改善箇所説明図

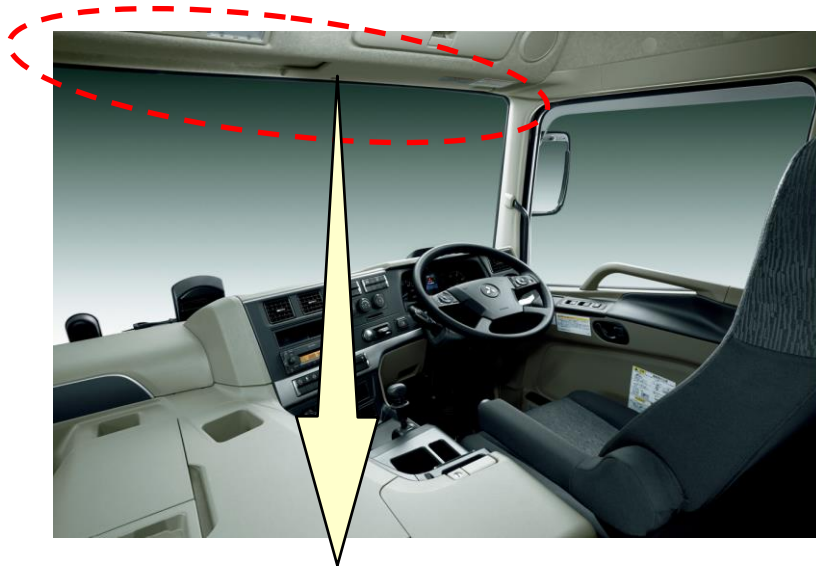
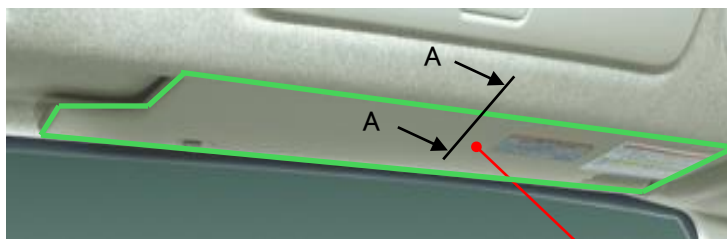
不織布 PVC(ポリ塩化ビニル)表皮
燃焼性不適合部位

基準不適合発生箇所

サンバイザーに使用されている不織布 PVC(ポリ塩化ビニル)表皮において、表皮への難燃性の付与がされていないため、燃焼試験時に基準に定められているよりも速い速度で延焼し、保安基準に適合していない。

全車両、全てのサンバイザーを対策部品に交換する。

注：□ は対策部品に交換させて頂く部品を示す。

識別：作業終了後、ステアリングコラム裏のブラケット側面に青色で直径 5mm のマークを塗布する。
